# 审图常见问题解析

主办单位 北京市规划和自然资源委员会

2026年2月 总第31期

图1 二层平面图（局部）

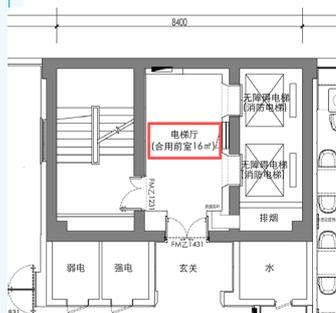
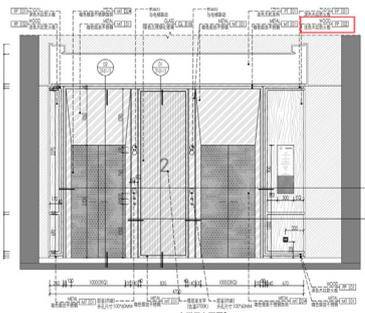
二层电梯厅（合用前室）各立面图中墙面采用B<sub>1</sub>级深色/浅色木纹防火板，未采用A级装修材料；违反《建筑防火通用规范》GB 55037-2022第6.5.3条第3款的规定（见图1~3）。

将合用前室墙面原设计的B<sub>1</sub>级深色/浅

色木纹防火板更换为燃烧性能等级为A级的木纹转印装饰铝板,既符合规范规定又满足美观要求。

图1 原设计人防竖井剖面图(局部截图)

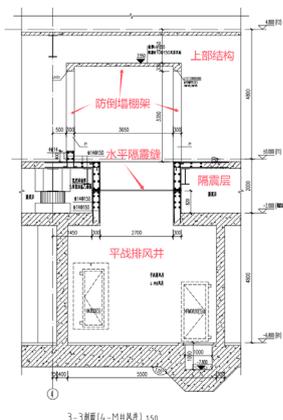
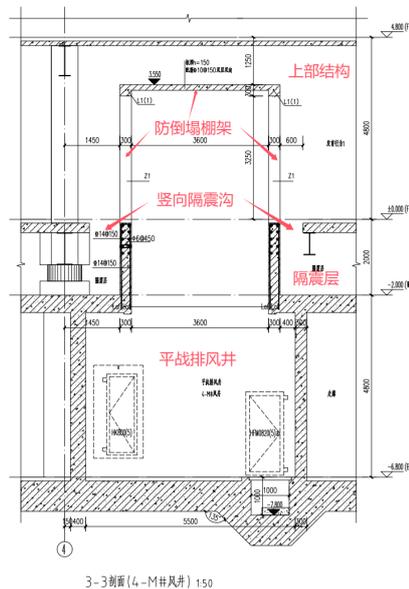
原设计存在支承防倒塌棚架的结构无法保证竖井和防倒塌棚架战时正常使用的问题,不符合人防工程战时防护的规定,原人防竖井剖面

原设计人防竖井侧墙避开隔震支座处设置了水平隔震缝,上部人防竖井侧墙直接支承在隔震层顶板,虽

满足隔震要求,但由于防倒塌棚架与隔震层顶板连为一体,战时上部结构受爆炸冲击发生倒塌或位移,与之相连的防倒塌棚架随之破坏,无法保证战时风井通风的功能,不满足《平战结合人民防空工程设计规范》第3.4.1条第5款要求。

设计单位后期整改,采取措施如下:将原设计的水平隔震缝改为竖向隔震沟,使人防竖井上段独立支承于隔震层底板,既满足隔震结构变形的要求,也满足了人防口部防倒塌设计要求。修改后人防竖井剖面详见图2。

图1 太阳能热水原理图

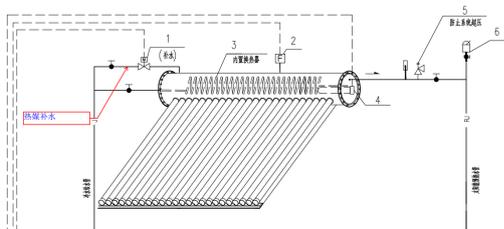
某市政综合服务站屋面设无动力太阳能热水系统,热媒补水管未采取防止倒流污染措施,见图1。

无动力太阳能加热系统的工作原理是通过集热板收集太阳能热量,利用自然循环将热量传递给集热器顶部的开式箱体内的热媒水,集热器以非承压方式运行。从图1中可以看出,本工程中太阳能热媒水箱的补水管直接连接生活饮用水管道,且未采取任何防止回流污染的措施。

图2 首层电气平面图(局部)

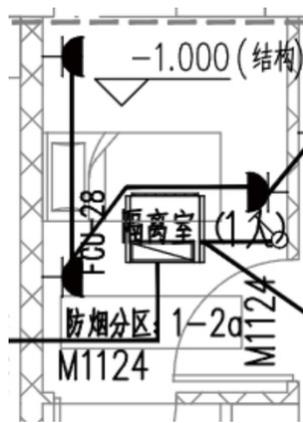
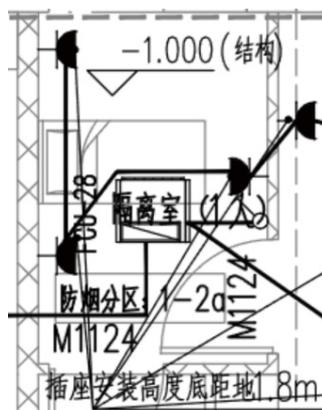
某幼儿园项目，地上2层，地下1层，建筑面积3150m<sup>2</sup>；图例表中仅注明活动室、公共活动场所插座安装高度距地1.8m，隔离室插座未设置在1.8m及以上，不符合《教育建筑电气设计规范》JGJ 310-2013第5.2.4条的规定（见图1、图2）。

的发生。在幼儿园电气设计文件中，需明确幼儿活动场所，如幼儿的活动室、衣帽储存间、卫生间、洗漱间及幼儿寝室等场所的电源插座底边距地为1.8m或大于1.8m。隔离室是为加强传染病的隔离，降低传染率，确保儿童健康的场所，旨在及时隔离可能感染疾病的儿童，因此隔离室应按幼儿活动场所考虑，其内部设置的电源插座底边距地不低于1.8m。

图例表及平面图明确隔离室电源插座底边距地1.8m（见图3、图4）。

图2 首层通风平面(局部)

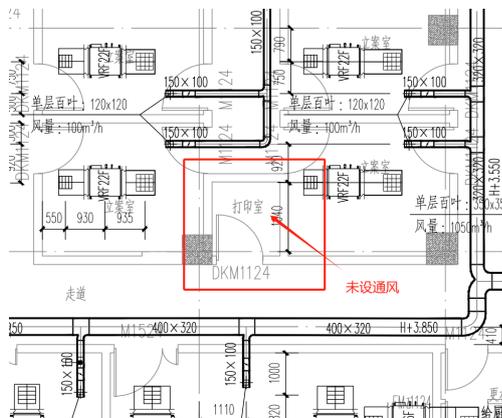
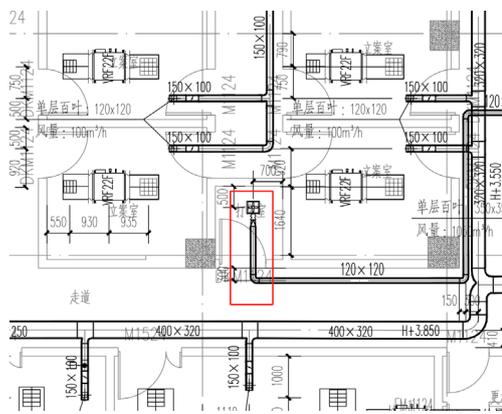
及打印室换气次数，见图1；平面图中打印室也未设通风设施，见图2。

本项目中，首层平面设置有打印室，未设通风设施，不能防止空气和污染物串通到其他空间，不满足《绿色建筑评价标准》第5.1.2条的要求。

打印室补充设置了自带止回阀的排气扇，见图3，符合《绿色建筑评价标准》第5.1.2条规定。

图1 防护单元进风口部通风平面图

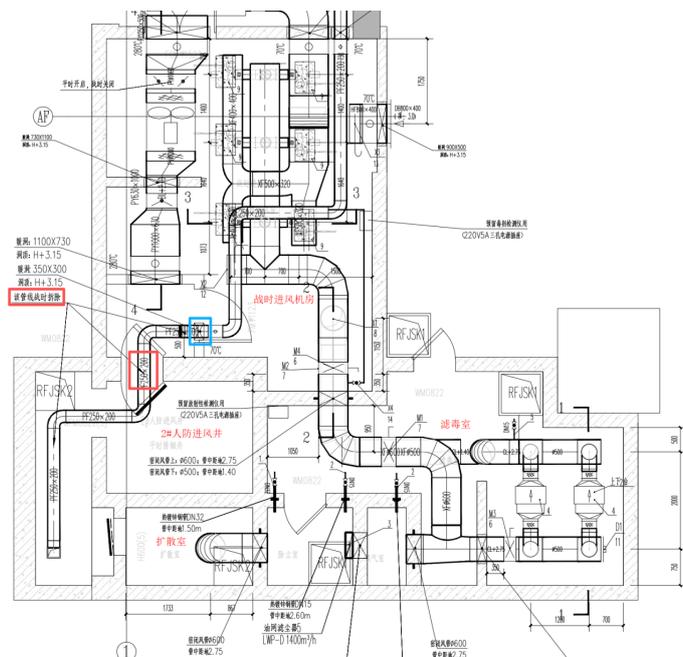
图1 防护单元进风口部通风平面图中，仅平时使用的公共卫生间通风管道穿过图中红框区域内的人防防护密闭门和密闭门（即从门洞中穿越，人防门始终保持打开状态）接至防护区外，并在图中写明：该管线战时拆除。

战时使用的及平战两用的出入口、连通口的防护密闭门、密闭门应与工程同步实施到位，且人防防护密闭门、密闭门需定期做密闭性能检查。因此，人防门门洞内不得设置平战转换内容，本项目平时用通风管穿过人防门洞口引到室外不符合《平战结合人民防空工程设计规范》第3.8.13条第2款规定。

该平时通风管应与排烟管道做法一致，仅需接至平时集气室防火隔墙处（图1的蓝色方框处），不应穿过人防防护密闭门、密闭门的门洞。

图1 消防水池电气设备布置图

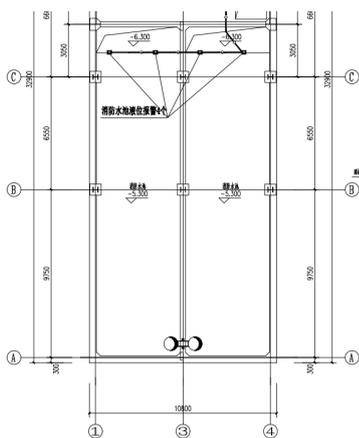
图1为某工程消防水池的消防报警装置布置图,仅仅在消防水池设置了高、低水位报警装置,并未设置就地水位显示装置,消防水池的液位信号线未送至消防控制室。

根据规范要求,在消防水泵房和消防控制室应能够观察到消防水池的液位情况,故应在消防水池设置就地液位显示装置,这是保证消防水池不会因放空或各种因素漏水而造成有效灭火水源不足的技术措施。

消防水池除设置浮球液位开关外,还应设置就地液位显示装置和具有远传功能的液位信号装置。

图1 地质剖面图(相关钻孔)

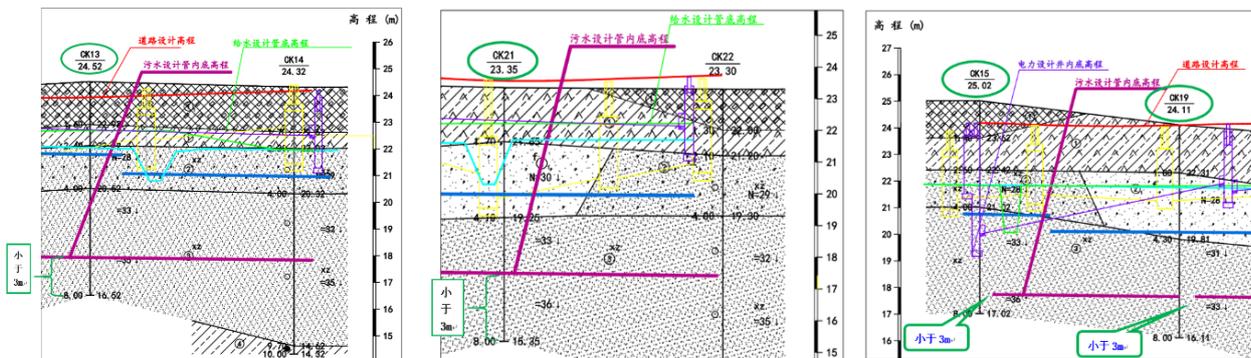
本项目污水管线埋深较大, 最大深度为道路设计高程以下6.1m。根据地质剖面图(见图1), 部分钻孔位于污水管线管底设计高程以下的深度小于3m。如CK13#钻孔、CK15#钻孔、CK19#钻孔及C21#钻孔, 其钻

孔深度均为8.0m, 位于污水管线基底以下的深度分别为1.5m、0.4m、1.4m、2.2m, 均未满足管底高程以下不小于3m的要求。由于管线钻孔间距较大, 若钻孔深度未达到管底以下一定深度, 则无法确保其下地层分布的稳定性, 不能满足地下水控制和基坑开挖、支护设计等要求, 同时会给后期施工和运营带来风险。

城市室外管道工程勘察时, 须严格遵循《市政工程勘察规范》第8.4.3条的相关规定进行钻孔布置。针对当前部分勘探孔深度未达管底高程以下3m的问题, 应对钻孔深度不足的区域开展补充勘察工作, 确保补勘后的勘探孔深度不小于管底高程以下3m。同时, 需结合补充勘察获取的地层数据, 对管底以下地层的工程特性进行复核, 明确各项评价结论的参数依据, 确保勘察成果能够满足管道工程后续设计及施工的要求。

图2 电梯厅照明平面图

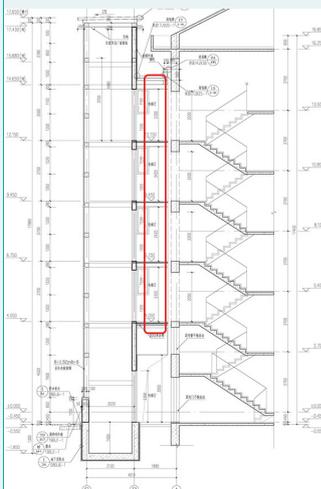
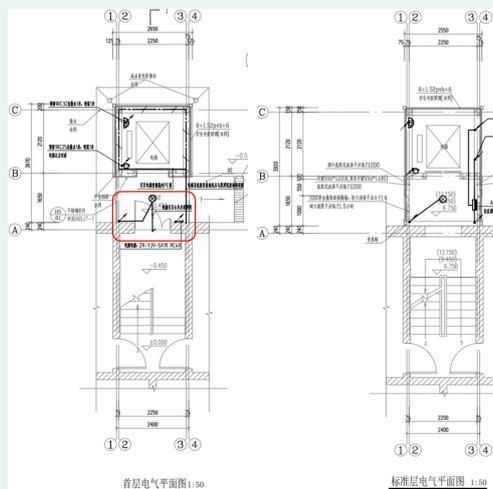
(1)《建筑电气与智能化通用规范》GB 55024-2022第4.5.4条规定“当正常照明灯具安装高度在2.5m及以下,且灯具采用交流低压供电时,应设置剩余电流动作保护电器作为附加防护”。某工程实例:新增电梯厅除首层外各层电梯厅净高小于2.5m(图1),其照明灯具吸顶或嵌入式安装,由原有楼梯间照明回路(图2)供电,未设置剩余电流保护电器作为附加防护,不能满足上述规范条款的要求。需对原有配电回路增设剩余电流保护电器,或与建筑专业协商适当提高电梯厅吊顶高度。

图3 照明平面图和图例

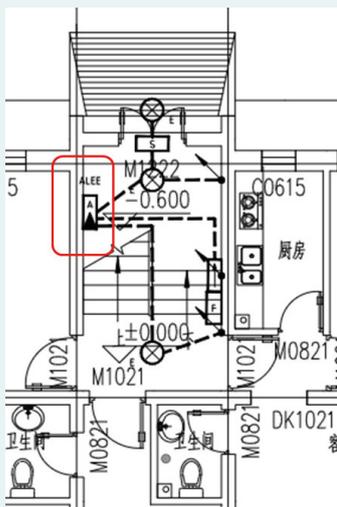
老旧小区住宅楼现状一般未设置符合现行规范标准规定的疏散照明系统，当增设该系统时，大多数多层住宅楼、部分高层住宅楼现状没有电气竖井，集中电源往往设置在多层住宅楼楼梯间(图3)或高层住宅楼公共走道，不符合《消防应急照明和疏散指示系统技术标准》GB 51309-2018第3.3.8条第2款“应设置在消防控制室、低压配电室、配电间内或电气竖井内”的规定。应改为配电间或电气竖井内安装，不具备条件时建议集中电源适当集中设置在满足规范要求的场所，或与建筑专业协商增设电气竖井或电气小间布置。

图4 接地平面图

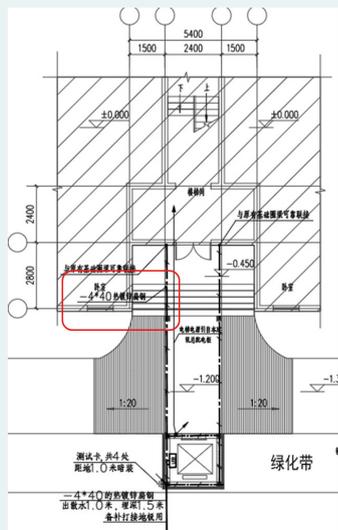
(3)《建筑电气与智能化通用规范》第7.2.8条第4款规定“接地装置采用不同材料时，应考虑电化学反应的影响”。老旧小区住宅楼加装电梯，电梯基础和建筑物基础之间为回填土，基础间接地线如采用热镀锌扁钢(图4)，则不满足上述规范条款要求，设计应考虑电化学反应的影响，改为采用不锈钢材质。
